改善箇所説明図

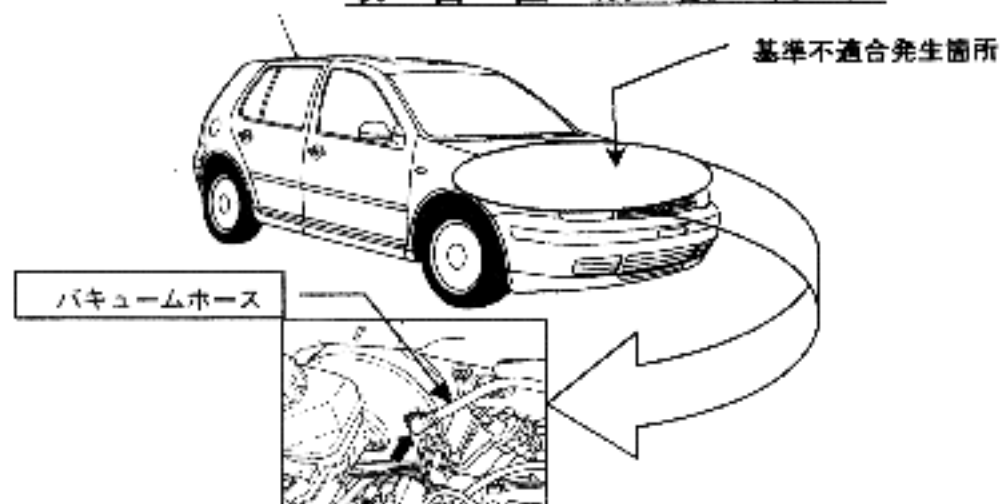
基準不適合発生箇所

ブレーキ倍力装置のバキュームホースの製造方法が不適切なため、そのままの状態で使用を続けると、当該ホースの端部に亀裂が生じ、最悪の場合、負圧が漏れて制動力が低下するおそれがある。

改善の内容

全車両、当該バキュームホースを対策品と交換する。

バキュームホースの識別

対策品	バキュームホース端部(ブレーキ倍力装置側)に緑のマーキングあり。
不具合品	バキュームホースにマーキングなし。

□□は交換する部品
